原本部発 第121号
令和4年5月27日

伊方発電所原子力事業者防災業務計画の読み替えについて

伊方発電所原子力事業者防災業務計画 読み替え表 (令和4年5月27日より適用)

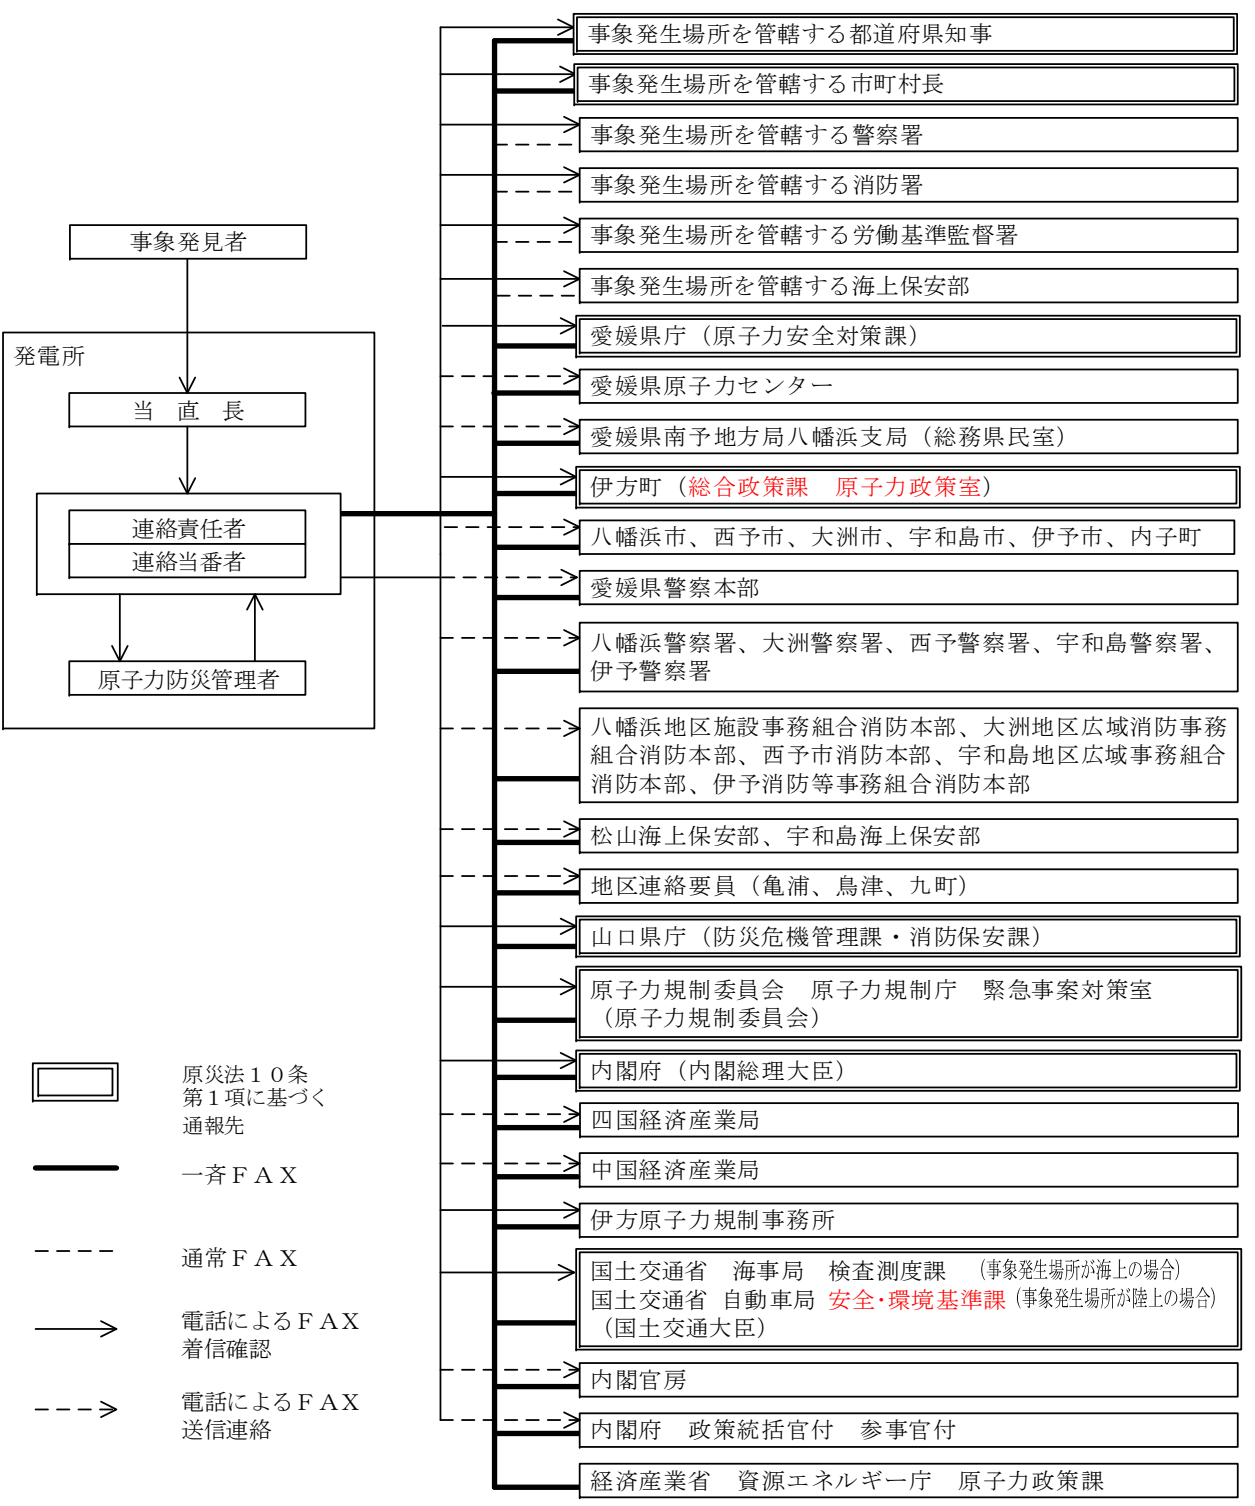
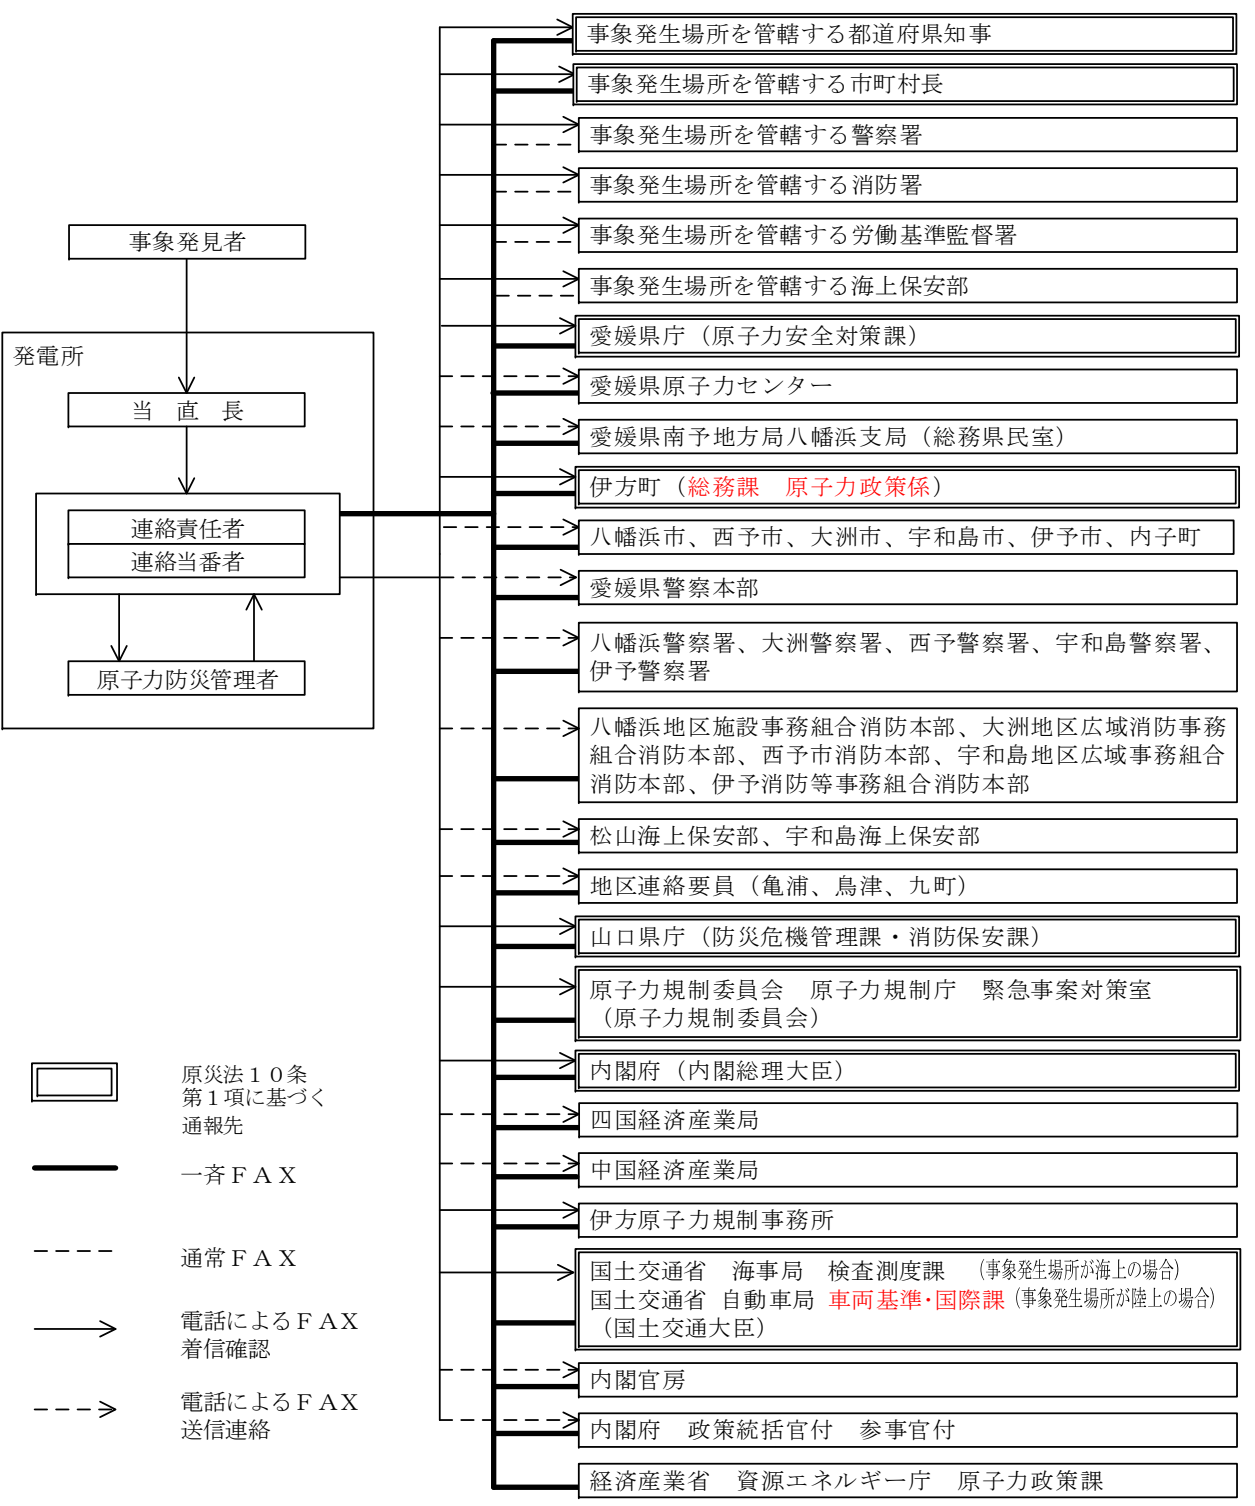
読み替え前	読み替え後	理由
<p>別図2-5 非常準備体制発令基準に達した場合の通報連絡経路 (発電所内での事象発生時の通報連絡経路)</p> <p>発電所</p> <p>事象発見者</p> <p>当直長</p> <p>連絡責任者 連絡当番者</p> <p>原子力防災管理者</p> <p>愛媛県庁 (原子力安全対策課)</p> <p>愛媛県原子力センター</p> <p>愛媛県南予地方局八幡浜支局 (総務県民室)</p> <p>伊方町 (総合政策課 原子力政策室)</p> <p>八幡浜市、西予市、大洲市、宇和島市、伊予市、内子町</p> <p>愛媛県警察本部</p> <p>八幡浜警察署、大洲警察署、西予警察署、宇和島警察署、伊予警察署</p> <p>八幡浜地区施設事務組合消防本部、大洲地区広域消防事務組合消防本部、西予市消防本部、宇和島地区広域事務組合消防本部、伊予消防等事務組合消防本部</p> <p>愛媛労働局、八幡浜労働基準監督署</p> <p>松山海上保安部、宇和島海上保安部</p> <p>地区連絡要員 (亀浦、鳥津、九町)</p> <p>山口県庁 (防災危機管理課・消防保安課)</p> <p>内閣府 (内閣総理大臣)</p> <p>原子力規制委員会 原子力規制庁 緊急時案対策室 (原子力規制委員会)</p> <p>内閣官房</p> <p>内閣府 政策統括官付 参事官付</p> <p>伊方原子力規制事務所</p> <p>経済産業省 資源エネルギー庁 原子力政策課</p> <p>—— 一斉FAX</p> <p>→ 電話によるFAX着信確認</p> <p>---> 電話によるFAX送信連絡</p>	<p>別図2-5 非常準備体制発令基準に達した場合の通報連絡経路 (発電所内での事象発生時の通報連絡経路)</p> <p>発電所</p> <p>事象発見者</p> <p>当直長</p> <p>連絡責任者 連絡当番者</p> <p>原子力防災管理者</p> <p>愛媛県庁 (原子力安全対策課)</p> <p>愛媛県原子力センター</p> <p>愛媛県南予地方局八幡浜支局 (総務県民室)</p> <p>伊方町 (総務課 原子力政策係)</p> <p>八幡浜市、西予市、大洲市、宇和島市、伊予市、内子町</p> <p>愛媛県警察本部</p> <p>八幡浜警察署、大洲警察署、西予警察署、宇和島警察署、伊予警察署</p> <p>八幡浜地区施設事務組合消防本部、大洲地区広域消防事務組合消防本部、西予市消防本部、宇和島地区広域事務組合消防本部、伊予消防等事務組合消防本部</p> <p>愛媛労働局、八幡浜労働基準監督署</p> <p>松山海上保安部、宇和島海上保安部</p> <p>地区連絡要員 (亀浦、鳥津、九町)</p> <p>山口県庁 (防災危機管理課・消防保安課)</p> <p>内閣府 (内閣総理大臣)</p> <p>原子力規制委員会 原子力規制庁 緊急時案対策室 (原子力規制委員会)</p> <p>内閣官房</p> <p>内閣府 政策統括官付 参事官付</p> <p>伊方原子力規制事務所</p> <p>経済産業省 資源エネルギー庁 原子力政策課</p> <p>—— 一斉FAX</p> <p>→ 電話によるFAX着信確認</p> <p>---> 電話によるFAX送信連絡</p>	<p>記載の適正化 (組織名称変更に伴う反映)</p>
